Optimierte Spannrolle 55430

Technische Info-Nr. 1960

Seat: Cordoba, Ibiza
Volkswagen: Polo

1.4i 16V AFH

Bild 1: 55430 (Vorderansicht)

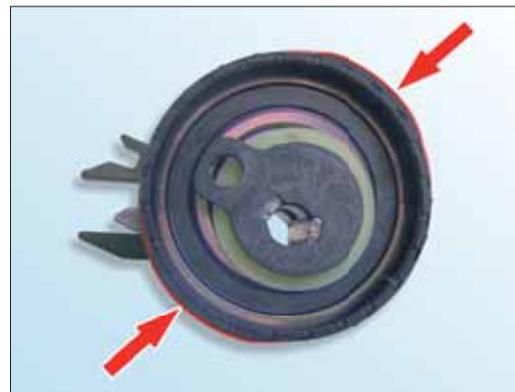
Die untypisch verformte Lauffläche ist kein Produktionsfehler!

Die roten Markierungen (Bild 1 und Bild 2, Pfeile) verdeutlichen die Merkmale.

Die Lauffläche der Spannrolle weist diagonal verlaufende Erhebungen auf.
